Mission régionale d'autorité environnementale

**Avis de la mission régionale  
d'autorité environnementale  
Centre-Val de Loire  
sur l'implantation de trois parcs photovoltaïques au sol  
sur la commune de Marigny-Marmande (37)  
Demandes de permis de construire**

N° 2021-3540

Implantation des centrales photovoltaïques sur la commune de Marigny-Marmande (37)

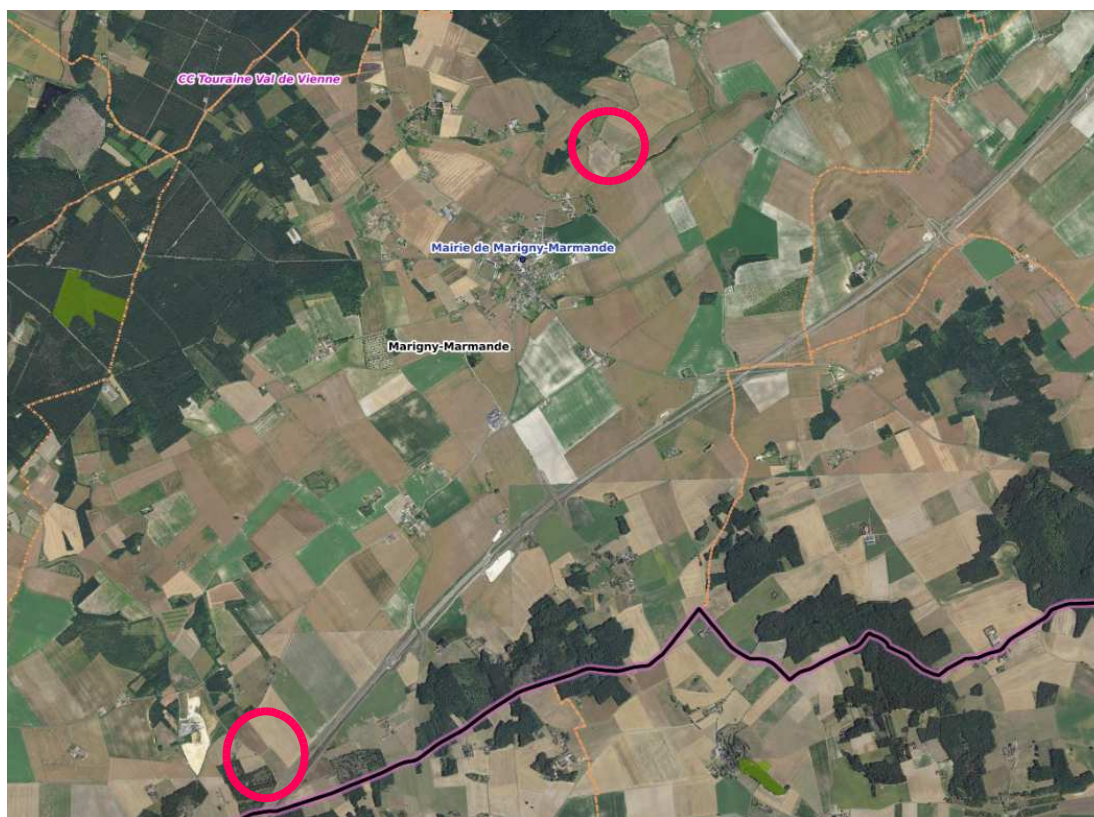
Les projets, portés par la SARL Erea Ingénierie, consistent en l'aménagement de trois centrales photovoltaïques au sol aux lieux-dits « Le Coudray », « Les Brétinières » et « Le Toucheau » à Marigny-Marmande (37), dans le département d'Indre-et-Loire en limite avec la Vienne (86).

- un premier, au nord-est du centre-bourg, regroupe les deux projets « Le Coudray » et « Les Brétinières », sur une surface de 6,4 ha clôturée, au lieu-dit du « Captage de la Boissière ». L'ensemble comprendra 17 384 panneaux de type silicium monocristallin, un poste de transformation et un de livraison pour une puissance envisagée d'environ 6,6 MWc<sup>1</sup>,
- un second, au sud de la commune, au lieu-dit « Le Toucheau », accueillera le troisième projet, sur 4 ha de surface clôturée. Il prévoit 9 880 panneaux de type silicium monocristallin, deux postes onduleurs/transformateurs et un poste de livraison pour une puissance envisagée de 3,75 MWc ;
